# Advies over de impact van de uitbreiding van het bedrijf Smulders op slikken en schorren Schelde te Antwerpen

Adviesnummer: **INBO.A.4544**  
Auteur: **Gunther Van Ryckegem & Alexander Van Braeckel**  
Contact: **Lode De Beck ([lode.debeck@inbo.be](mailto:lode.debeck@inbo.be))**  
Kenmerk aanvraag: **e-mail van 12 december 2022; ANB\_2022\_47**  
Geadresseerde: **Agentschap voor Natuur en Bos**  
**T.a.v. Sofie Longueville**  
**[sofie.longueville@vlaanderen.be](mailto:sofie.longueville@vlaanderen.be)**  
Kopij naar: **Agentschap voor Natuur en Bos**  
**T.a.v. Els Wouters**  
**[Els.wouters@vlaanderen.be](mailto:Els.wouters@vlaanderen.be)**  
**T.a.v. Joris Janssens**  
**[Joris.janssens@vlaanderen.be](mailto:Joris.janssens@vlaanderen.be)**

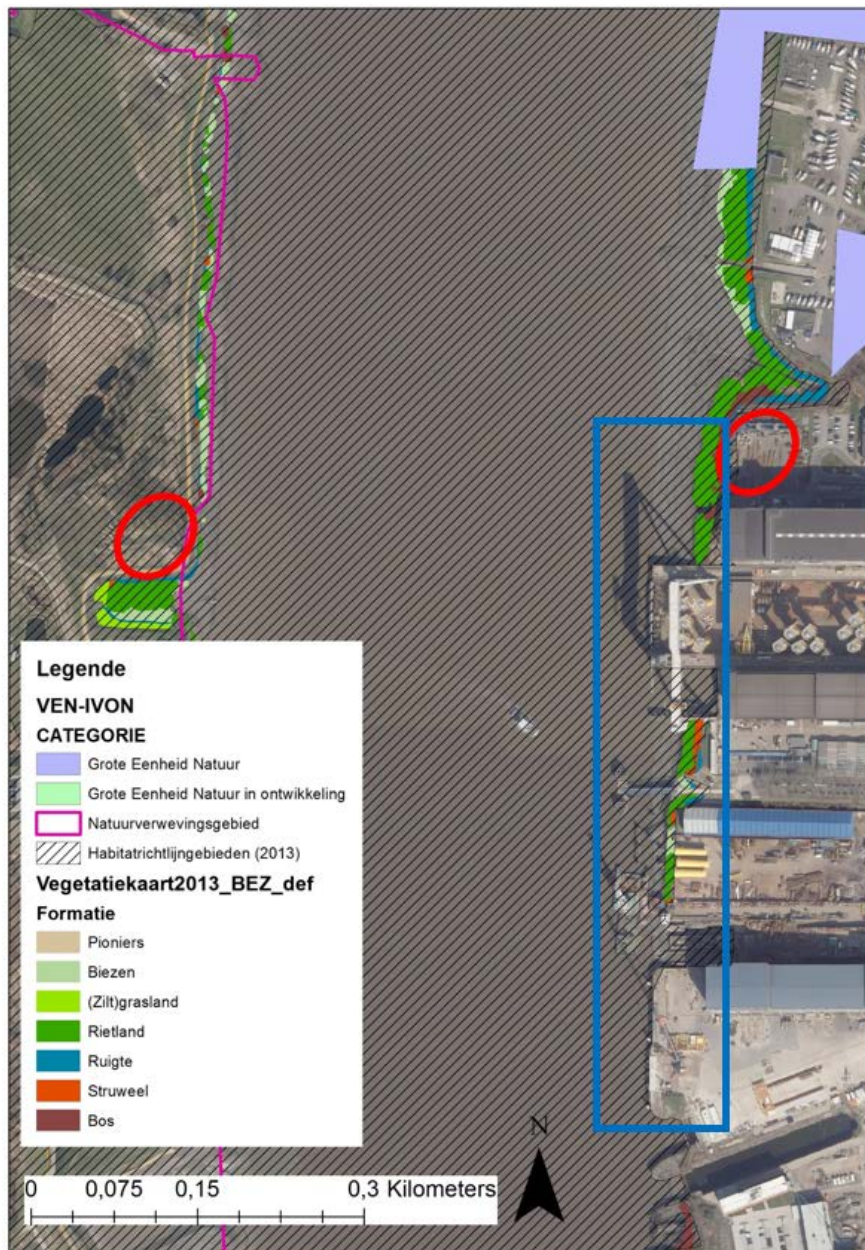
- o Grote delen op palen (dam is dan geen optie meer voor habitatmitigatie – maar zie vraag 1 de beperkte potentie van het damvoorstel)
- o Geen insteeddok
- o Compensatie habitatverlies. Dit kan bijvoorbeeld in de zoekzones (rode ellips) aangeduid op figuur 2:
  - Afgraving van opgehoogde linkeroever van de Schelde stroomafwaarts veer Kruibeke.
  - Afgraving deel noordelijke industriezone, aansluitend bij het meest waardevolle SBZ-VEN op rechteroever.
